**COMUNE DI BIBBONA**

**PROVVEDIMENTO N. 01 DEL 13.10.2022**

**OGGETTO: PROVVEDIMENTO DI VERIFICA - ESCLUSIONE DA VAS del "Piano di Recupero per demolizione e ricostruzione della ex scuolina per la realizzazione di edificio ad uso residenziale" in Via Campigliese a Bibbona, a seguito dell'espletamento della procedura di verifica di assoggettabilità di cui all'art. 22 della Legge Regionale Toscana 12 febbraio 2010, n. 10 e s.m.i.**  
**Soggetto attuatore: Società Apulia S.a.s. di D'Angelo Luigi (P.E. 156/2022).**

ALLEGATO (FUORI SCALA) – AREA OGGETTO DI VARIANTE (GIALLO) E AREA DI RISPETTO POZZO IDROPOTABILE  
QUADRELLE (CAMPITURA AZZURRA)

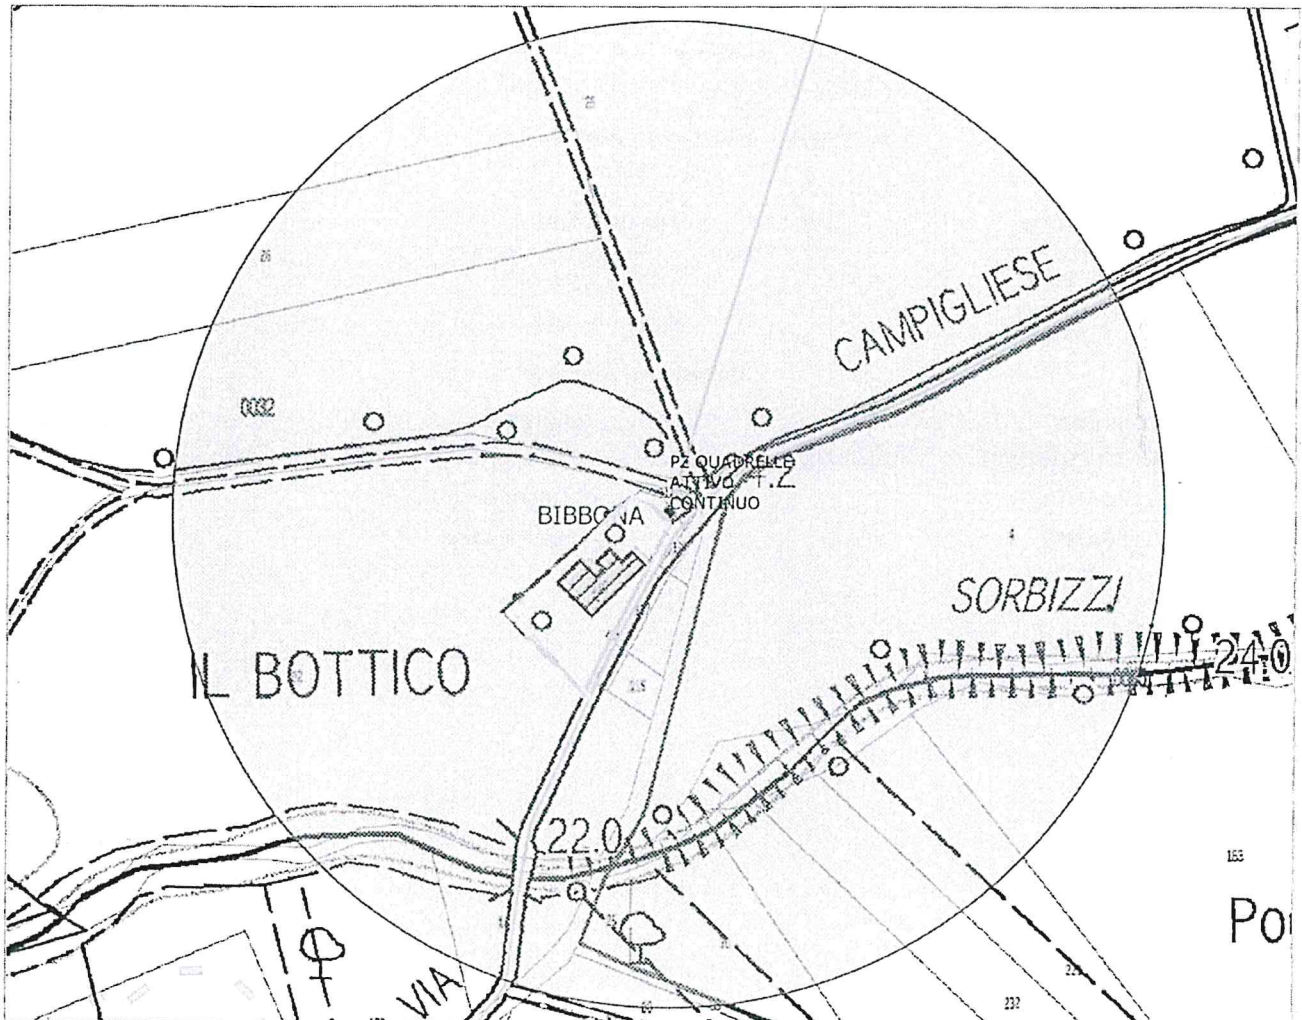
- L'area oggetto del Piano di Recupero (indicata in giallo sull'estratto cartografico accluso alla presente) interessa l'area di rispetto della captazione idropotabile den. Pozzo Quadrelle, stabilita col criterio geometrico del raggio di 200 metri intorno ai punti di captazione (in campitura azzurra), captazione gestita da ASA SpA;

- Come è possibile visionare sull'estratto allegato, in zona è presente solo la rete acquedottistica (elementi in turchese) e non quella fognaria, che consentirebbe previo allacciamento, di smaltire le acque reflue prodotte rispettando la norma richiamata;

- Si rimanda al Gestore ASA SpA, la valutazione delle condizioni e dei presupposti e la stima dei costi per l'allacciamento dell'immobile in oggetto alla rete SII.
